ECE/TRANS/WP.29/2009/79  
9 avril 2009

Proposition de rectificatif 1 au complément 33 à la série 03  
d'amendements au Règlement n° 37  
(Lampes à incandescence destinées aux véhicules  
à moteur et à leurs remorques)

Communication du Groupe de travail de l'éclairage  
et de la signalisation lumineuse\*

**Feuille H10W/1**

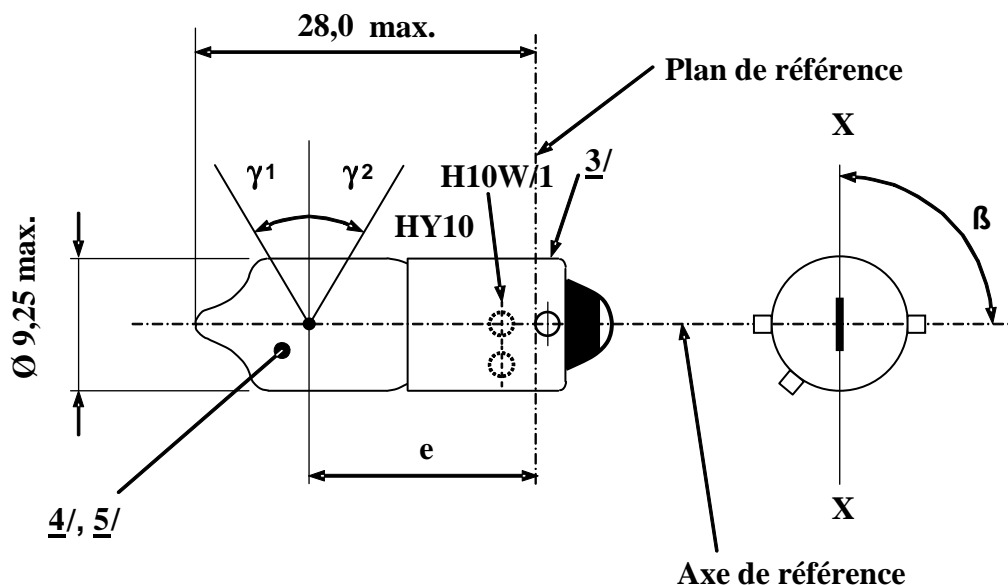
Nouvelles feuilles H10W/1 et 2, entre les feuilles H6W/1 et H21W/1, modifier comme suit (voir pages suivantes):

Dimensions en mm	Lampe à incandescence de fabrication courante			Lampe à incandescence-étalon
	min.	nom.	max.	
e	14,25	15,0	15,75	15,0 ± 0,25
Déviat ion latérale <u>1/</u>			0,75	0,4 max
β	82,5°	90°	97,5°	90° ± 5°
γ1, γ2 <u>2/</u>	30°			30° min.
Culot:	H10W/1: BAU9s	suivant la publication 60061 de la CEI (feuille 7004-[...])		
	HY10W: BAUZ9s	suivant la publication 60061 de la CEI (feuille 7004-[...])		
<b>CARACTÉRISTIQUES ÉLECTRIQUES ET PHOTOMÉTRIQUES</b>				
Valeurs nominales	Volts	12		12
	Watts	10		10
Tension d'essai	Volts	13,5		13,5
Valeurs normales	Watts	12 max.		12 max.
	Flux lumineux	H10W/1	200 ± 12 %	
		HY10W	120 ± 17 %	
Flux lumineux de référence à 13,5 V environ				Blanc: 200 lm
				Jaune-auto: 120 lm

- 1/ Déviation latérale maximale du centre du filament principal par rapport à deux plans réciproquement perpendiculaires contenant l'axe de référence et dont l'un des plans comprend l'axe X-X.

- 2/ Dans la zone comprise entre les limites extérieures des angles  $\gamma_1$  et  $\gamma_2$ , l'ampoule ne doit pas présenter de zone de distorsion optique et sa courbe doit avoir un rayon qui ne soit pas inférieur à 50 % du diamètre effectif de l'ampoule.

- 3/ Il ne doit y avoir, sur toute la longueur du culot, ni protubérances ni soudure dépassant le diamètre maximal autorisé du culot.
- 4/ La lumière émise par les lampes à incandescence de fabrication courante doit être blanche pour la catégorie H10W/1 et jaune-auto pour la catégorie HY10W.

- 5/ La lumière émise par les lampes à incandescence-étalons doit être blanche pour la catégorie H10W/1 et jaune-auto ou blanche pour la catégorie HY10W.».
